SISTEMA TRAMVIARIO DI FIRENZE
Variante Alternativa al Centro Storico (VACS) - LOTTO 2
Tratta Lavagnini - San Marco

PROGETTO DEFINITIVO REVISIONATO
a seguito della nota SABAP prot. 170441 del 21/05/2019
e del Progetto Definitivo della Linea 3.2.1

Relazione Illustrativa Generale

Fermata SAN MARCO a - Scala 1:100

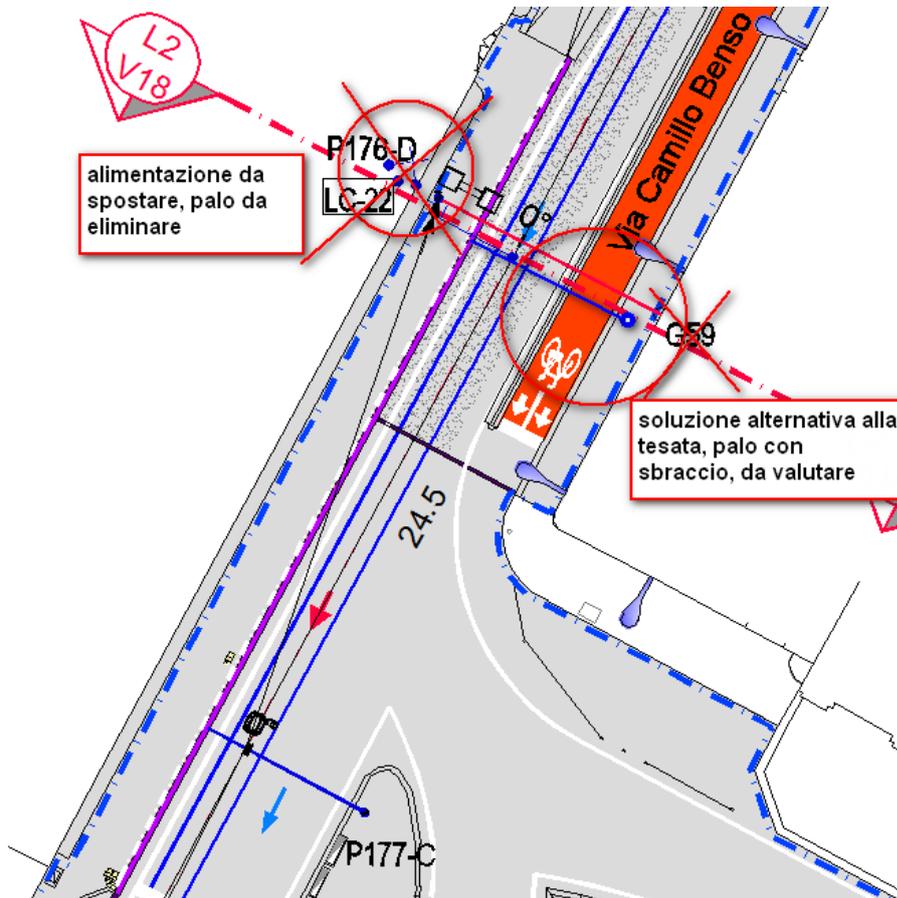
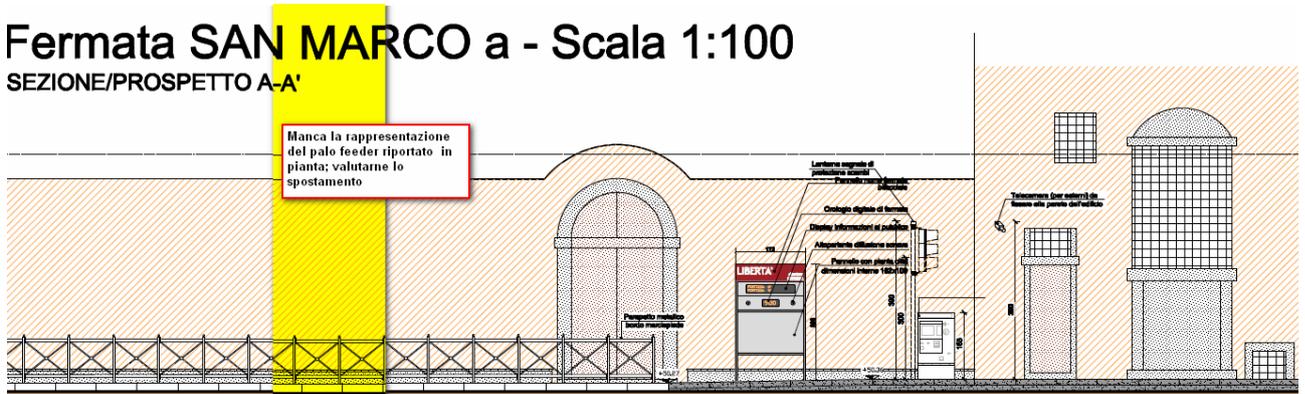
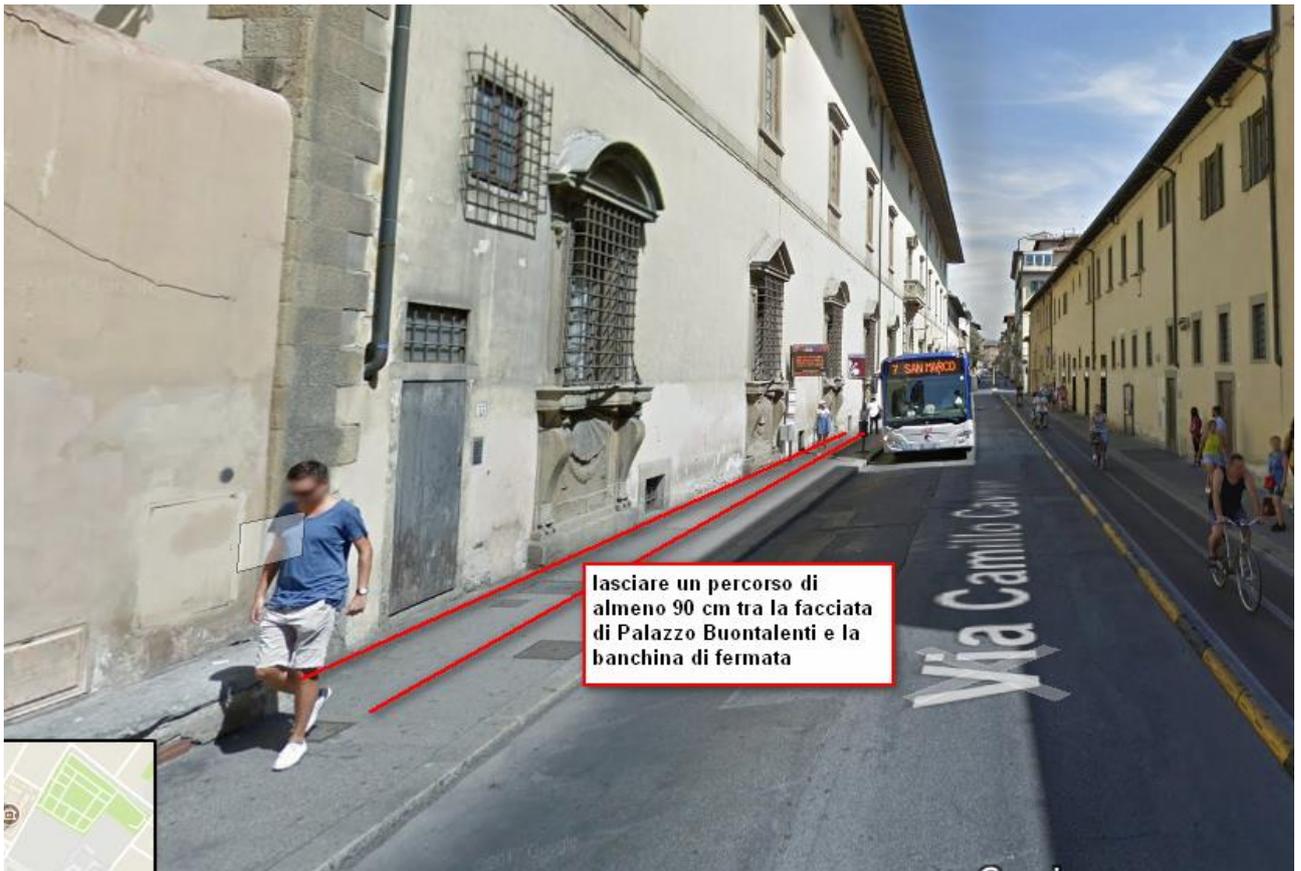
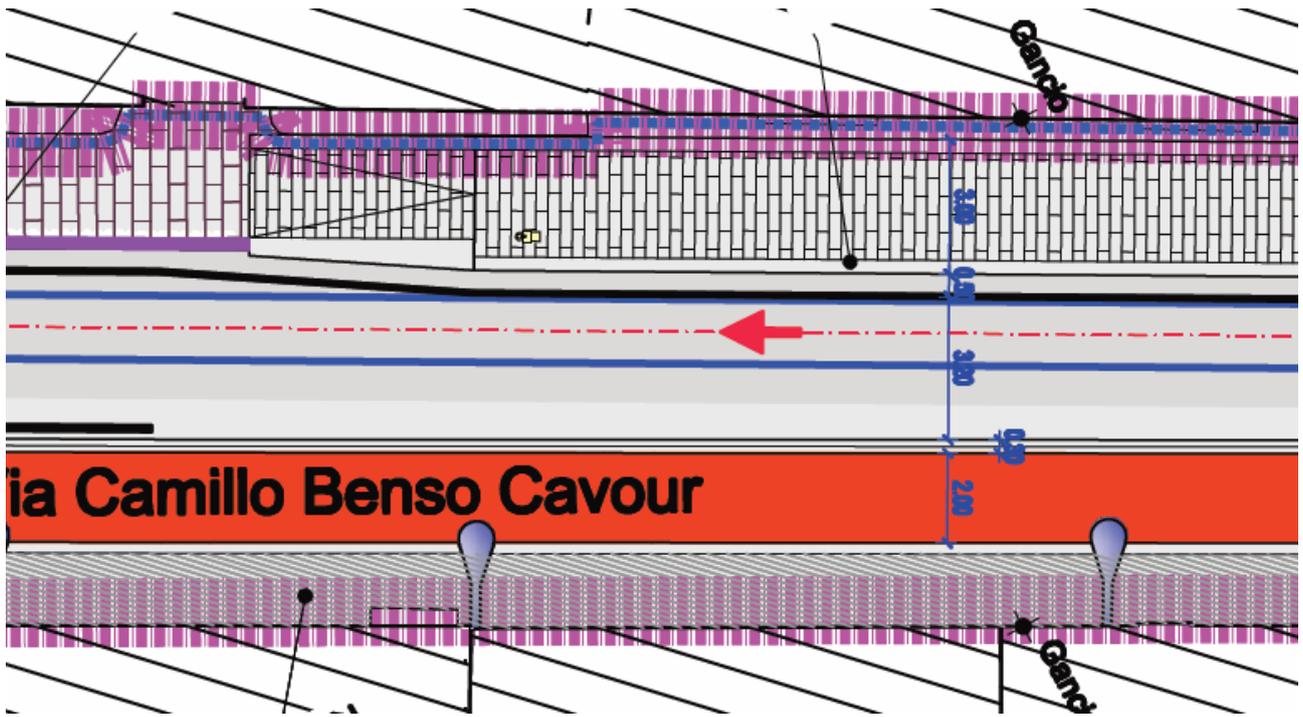
6. La banchina della **fermata San Marco A** appare addossata o comunque troppo vicina alla facciata di Palazzo Buontalenti, andando a coprire/interferire con le mensole inginocchiate delle finestre, con le piccole finestre in basso ed una porta. Occorre valutare la possibilità di lasciare tra la banchina e la facciata del palazzo un percorso di almeno 90 cm (riducendo la banchina o la corsia).

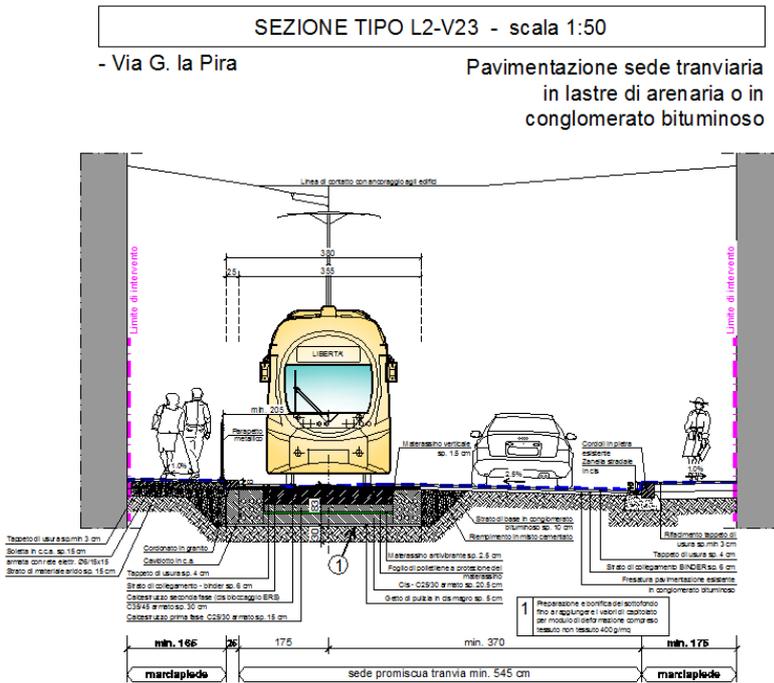
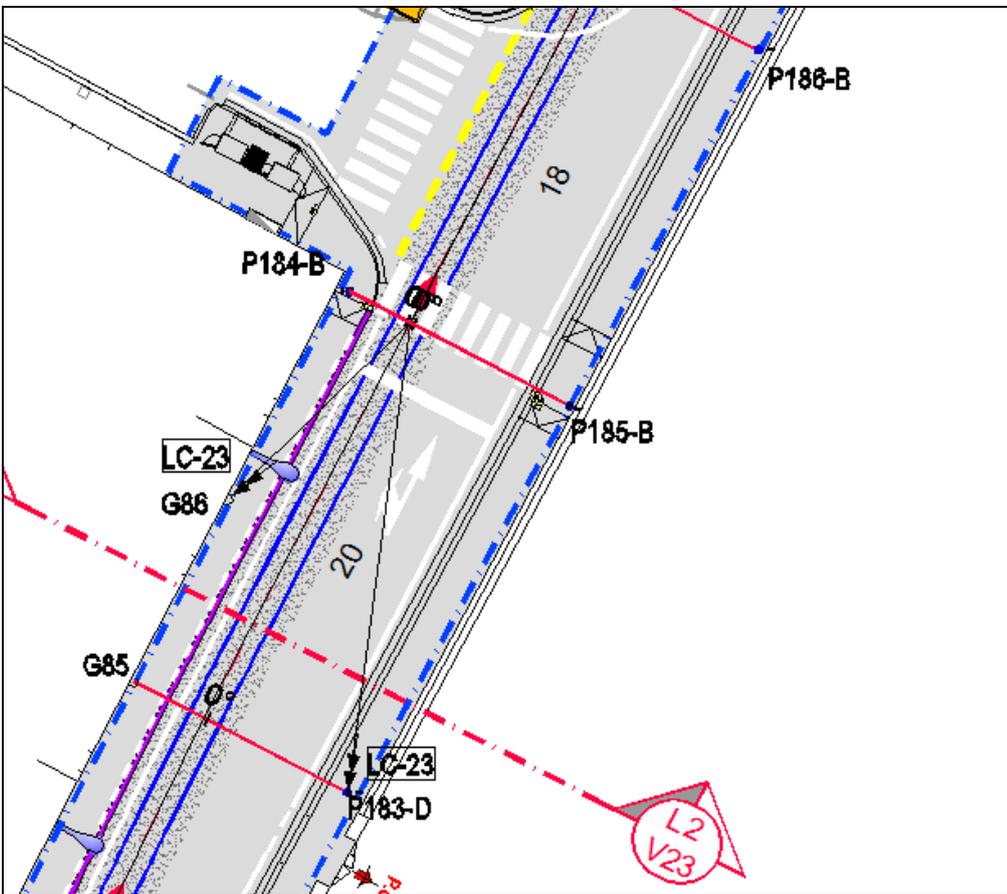
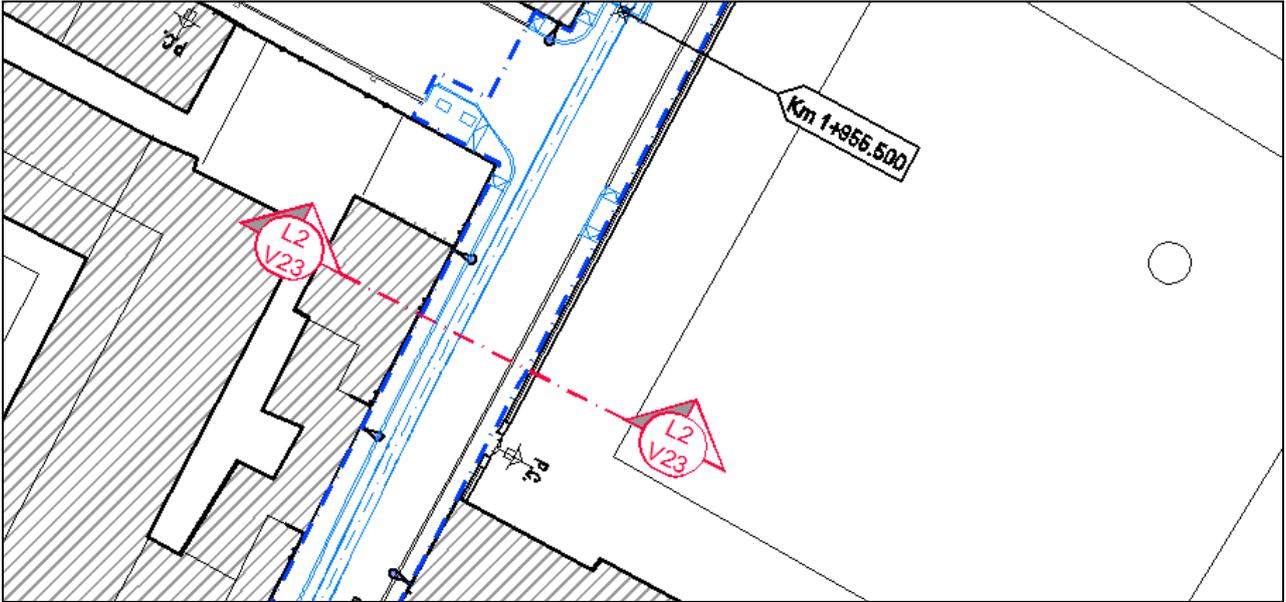
7. Considerati i vincoli posti dalla tutela di Palazzo Buontalenti valutare anche se vi siano **possibili alternative alla Fermata San Marco A**, ovvero se sia possibile sopprimere la fermata o sostituire le due fermate San Marco A e San Marco R con una sola fermata in Piazza San Marco. Inoltre, vista la presenza del doppio binario in Piazza san Marco, si chiede se vi sia l'intenzione di tenervi un veicolo in modo più o meno permanente.

8. La sezione rappresentata in corrispondenza del **Giardino dei Semplici** non corrisponde alla situazione reale. **Il progetto prevede che la tesata dia realizzata con pali di fronte alla cancellata del Giardino storico. Occorre valutare soluzioni alternative, ad esempio la realizzazione di pali a mensola sul lato opposto della strada.**

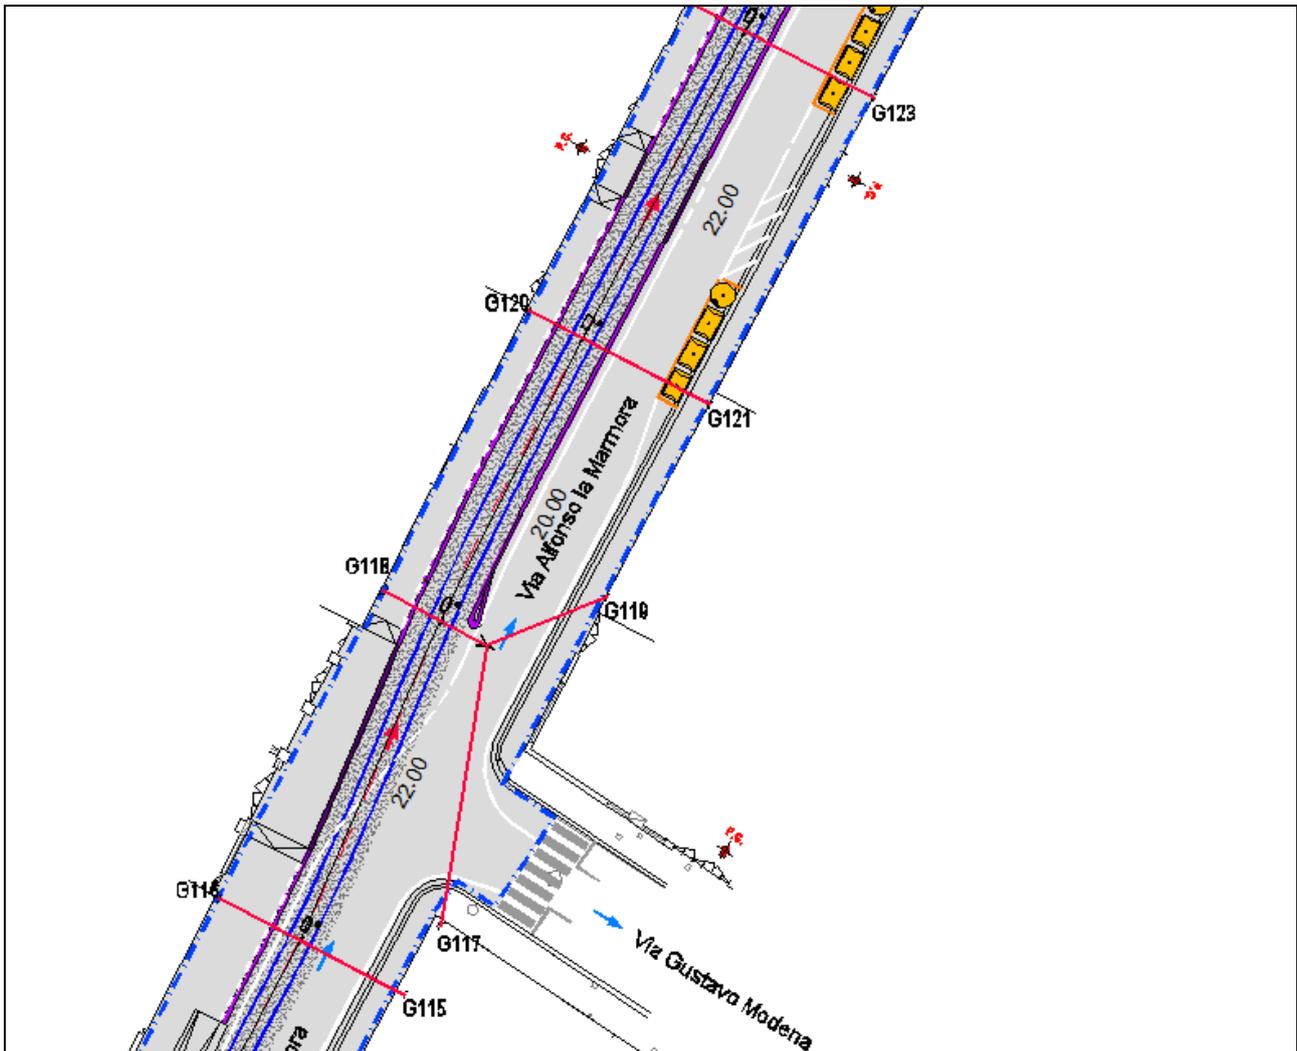
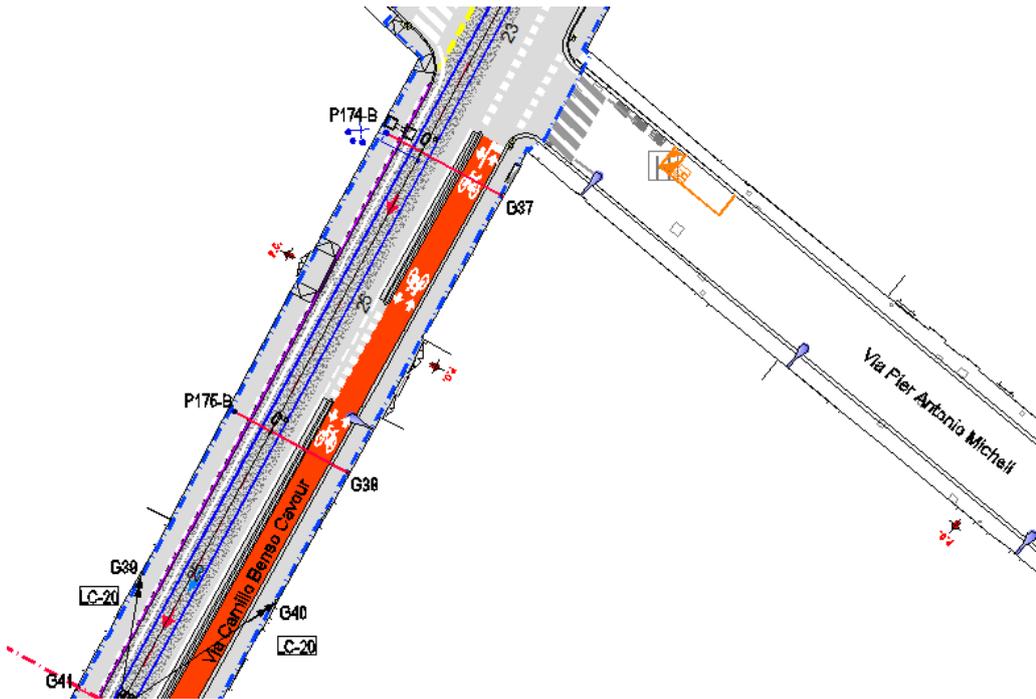
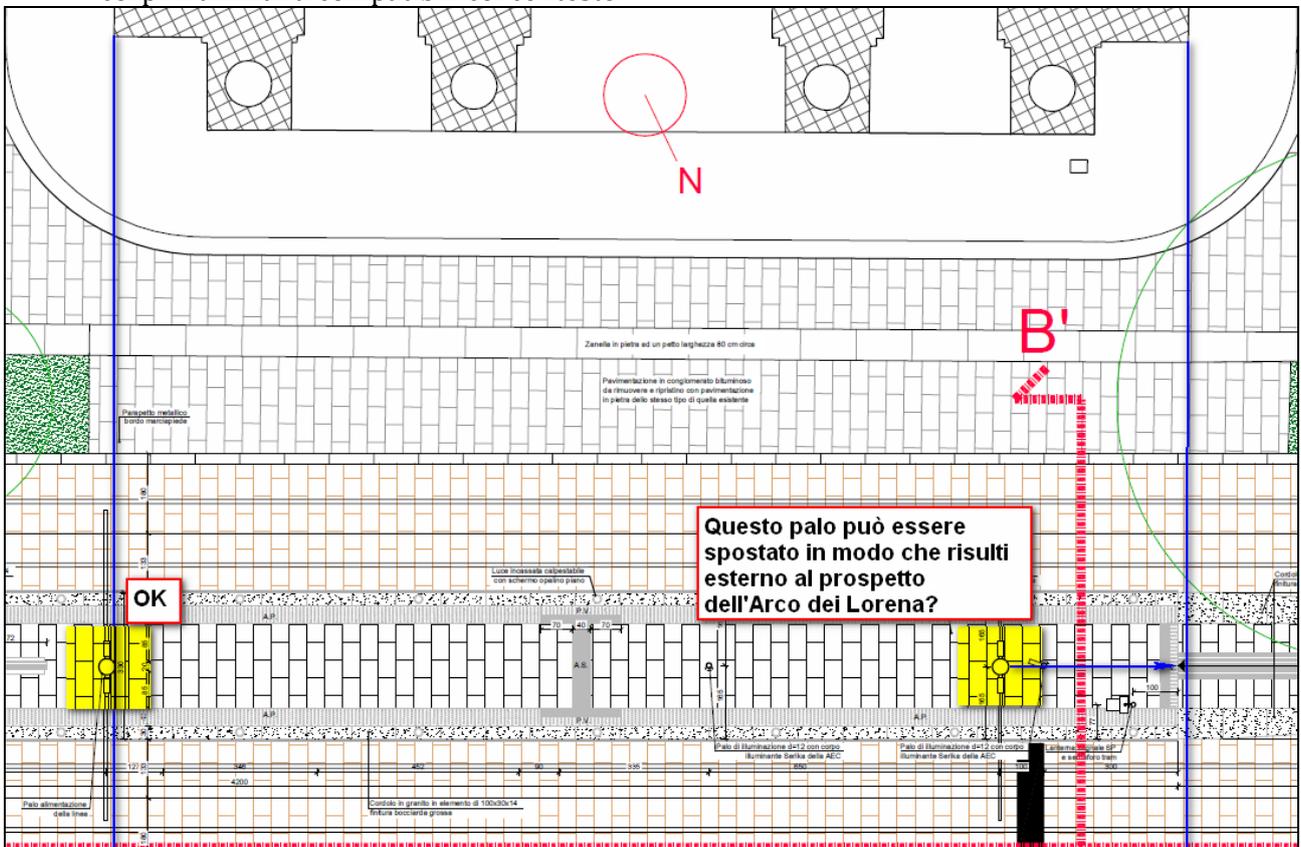
9. Analogamente occorre prestare attenzione a situazioni con **muri bassi** che non consentono l'apposizione di ganci; valutare bene la posizione più corretta dei pali, sia rispetto alle facciate retrostanti, sia rispetto all'allineamento prospettico, verificando la posizione di finestre e l'esistenza di balconi ed aggetti, privilegiando forse un posizionamento prossimo al bordo esterno del marciapiede anziché a ridosso degli edifici.

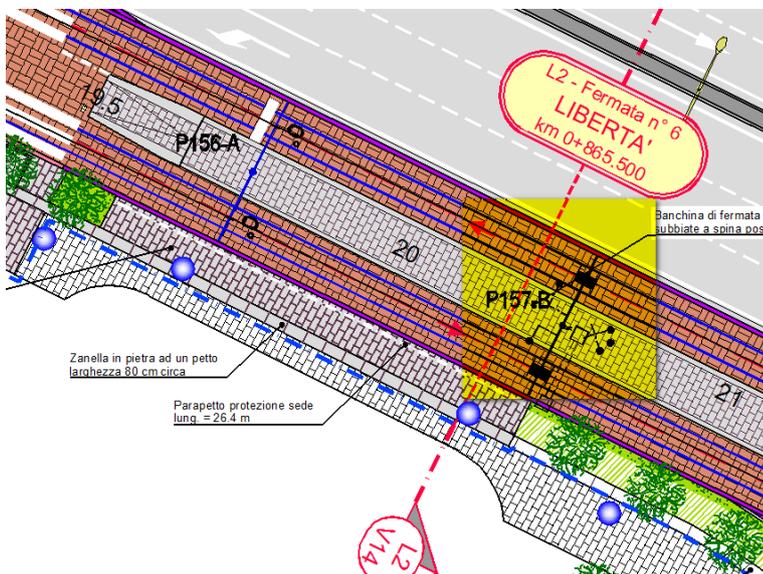
10. Nel Viale Matteotti e Piazza della Libertà cercare di razionalizzare e dare ordine al sistema di pali, cercando di minimizzarne l'impatto. In corrispondenza dell'Arco dei Lorena cercare di posizionare i pali in modo simmetrico rispetto al monumento, se possibile lasciando libero il prospetto (forse il palo di destra si può eliminare?). L'illuminazione va accorpata con i pali della TE. Se sono necessarie integrazioni dal punto di vista illuminotecnico vanno proposti corpi illuminanti compatibili col contesto.

11. Inoltre occorre spostare in una zona di minor pregio il palo con feeder P157 posizionato proprio di fronte all'Arco dei Lorena, in modo da evitare quanto fatto in Piazza Bambine e Bambini di Beslan, in cui un palo con collegamento feeder è stato collocato ben in evidenza proprio al centro della Piazza e di fronte al Mastio di Antonio da Sangallo!
